Aeroporto di Napoli Capodichino - Aggiornamento Master Plan 2023

La Municipalità 5 Arenella-Vomero del Comune di Napoli presenta proprie osservazioni in riferimento alla verifica di assoggettabilità a VIA ai sensi dell'art. 19 del D.Lgs 152/2006 dell'aggiornamento del Masterplan 2023 dell'aeroporto di Napoli Capodichino.

OSSERVAZIONI

Aeroporto Internazionale di Napoli – Aggiornamento Masterplan 2023

Immagine 1 - Le rotte di atterraggio e decollo su Napoli

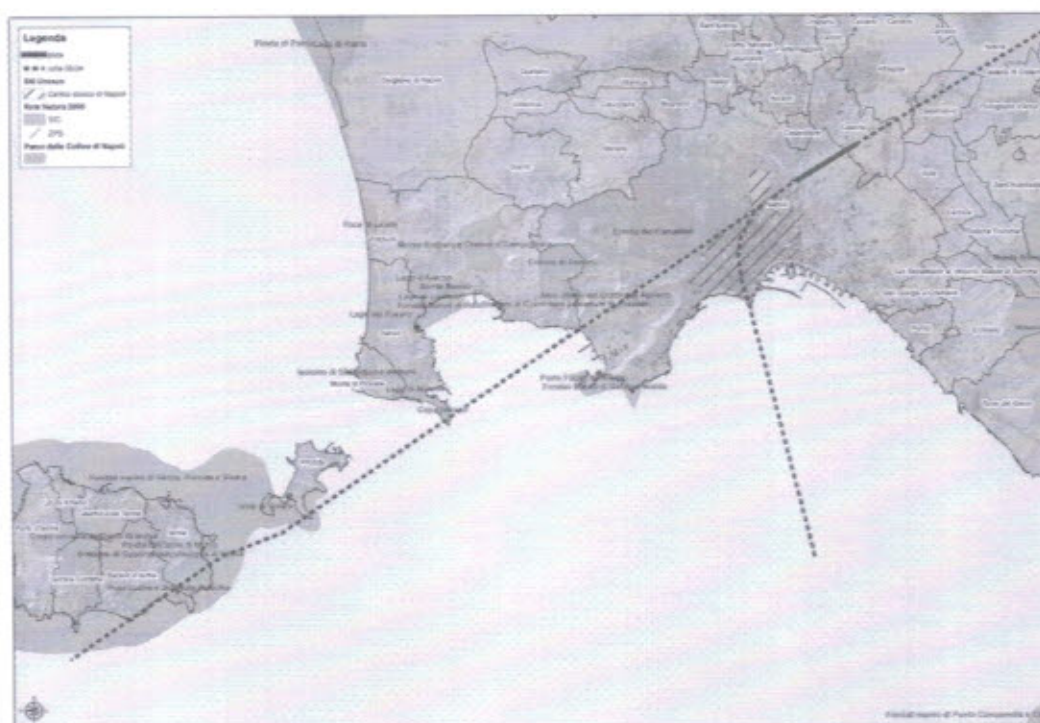
Sorgente aeroportuale. Si chiede in primo luogo che la valutazione degli effetti e degli impatti debba essere ampliata includendo tutte quelle aree interessate dal sorvolo degli aeromobili, sia in decollo che in atterraggio, ponendo particolare attenzione agli atterraggi da S-O (pista 06) e ai decolli verso S-O (pista 24) che impattano sulle aree urbane di Napoli densamente urbanizzate ed abitate, collocate a pochi chilometri dall'aeroporto, quali ad esempio il Vomero e l'Arenella.

Le caratteristiche di queste aree, ovvero la sensibilità acustica in funzione della popolazione e delle attività esposte, non sono state opportunamente analizzate, essendo sviluppati studi limitati al solo intorno aeroportuale che forniscono risultati solo parziali e quindi falsamente rassicuranti. Al fine di evidenziare quanto la problematica sia sentita, si allega (Allegato B) la nota protocollo n. 897696 del 16.10.2018 a firma del Presidente della V Municipalità del Comune di Napoli - Vomero Arenella - indirizzata al Sindaco del Comune di Napoli e relativa proprio all'inquinamento acustico prodotto nelle manovre di atterraggio su pista 06.

Le procedure antirumore rappresentate in figura 6-11 riguardano poi le sole manovre di decollo in direzione S-O (pista 24) e sono quindi palesemente incomplete.

Immagine 2 – Aerei in atterraggio e impatto sulla Reggia di Capodimonte

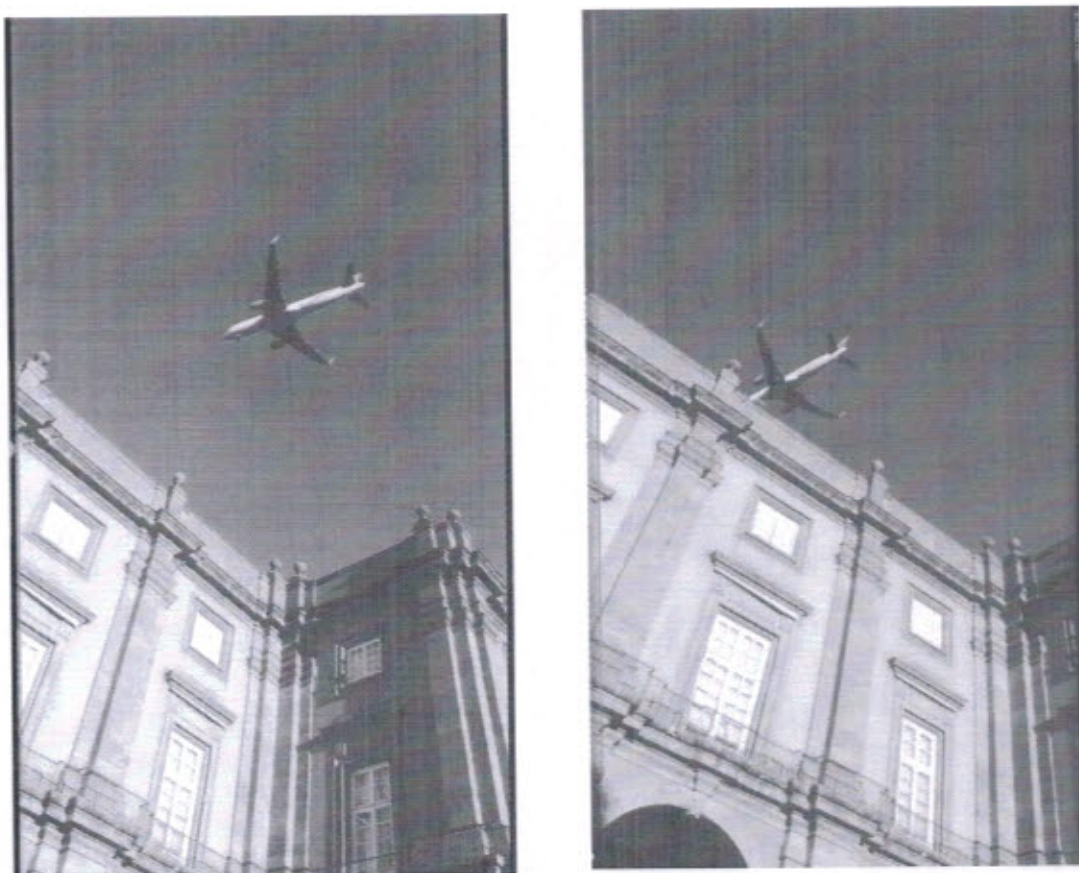
Nel parere espresso nell'ambito della procedura VIA del 2008 dal Ministero per i Beni e le Attività Culturali con propria nota Prot.Dip.708.413/1928-2004 (acquisita al protocollo del Ministero dell'Ambiente e della Tutela del Territorio e del Mare con il numero 00660 del 12.1.2005) si legge *“l'Ufficio richiama l'attenzione sul potenziale pericolo rappresentato dagli aerei che sorvolano la città a bassa quota, ed in particolare la reggia di Capodimonte durante le fasi di atterraggio”*.

Tale richiamo è confluito nella prescrizione contenuta nel Decreto di Valutazione di Impatto Ambientale prot. DSA-DEC-2008-0000622 del 22.7.2008 che detta *“si conviene e si sollecita l'uso della pista di decollo e atterraggio n.6 che eviterà agli aerei di sorvolare la Reggia di Capodimonte”*.

Non sembra comunque possibile assicurare, tramite le misure di riduzione e mitigazione dell'inquinamento acustico prospettati nel Masterplan 2023 (uso bilanciato delle testate e manovre antirumore), il rispetto della prescrizione del Ministero per i Beni e le Attività Culturali sopra citate. L'indicazione del Ministero è infatti chiaramente quella di evitare il sorvolo della Reggia, mentre le azioni indicate nello Studio (Paragrafo 6.2.4) appaiono solo in grado di ridurre per un limitato lasso di tempo e in maniera non rilevante il sorvolo della Reggia.
